関西電力高浜原発の

使用済燃料の敷地内乾式貯蔵施設の審査に関する質問書（5）

シビアアクシデント対策のアクセスルート等に影響を与える危険性について

2025年3月13日 美浜の会

周辺斜面の安定性評価断面図

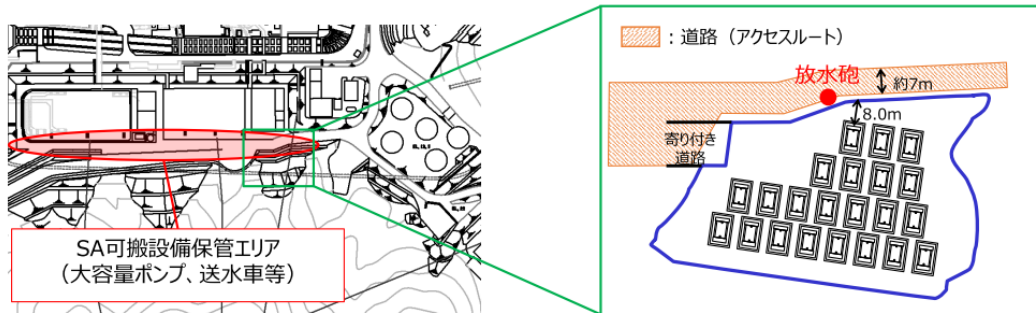
乾式貯蔵施設の約5m下には、シビアアクシデント時のアクセスルートとなっている道路があり、また放水車などSA対策のための可搬設備の保管場所の一部になっている（下図）。

関電は、キャスクや格納設備が道路に落下する可能性はないと説明した。

(1-1) アクセスルートが2本準備されているのは、重大事故対策のために多重化が必要だからではないか。1本が使えなくなることは、安全上認められないのではないか。

可搬設備が複数系統、複数台準備されているのも重大事故対策のために必要だからではないのか。1台が使えなくなることは認められないのではないか。

（同 11 頁より）

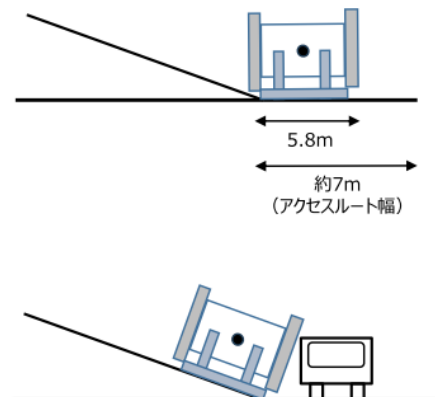
一方、地盤の変位・変形が生じてキャスクが斜面を滑り落ちる場合を想定して、滑り落ちたキャスクがアクセスルートを最大5.8m塞ぐとした（右図）。アクセスルートの幅は約7mであり、可搬設備の通行を阻害する。しかし、アクセスルートの通行が阻害された場合でも、アクセスルートが2本準備されているのでSA対応可能であるとしている。

また、アクセスルート上の可搬設備と衝突した場合、可搬設備が故障する可能性があるとした。しかし、複数系統と予備機を準備しているためSA対応は可能であるとしている（前頁右下図）。
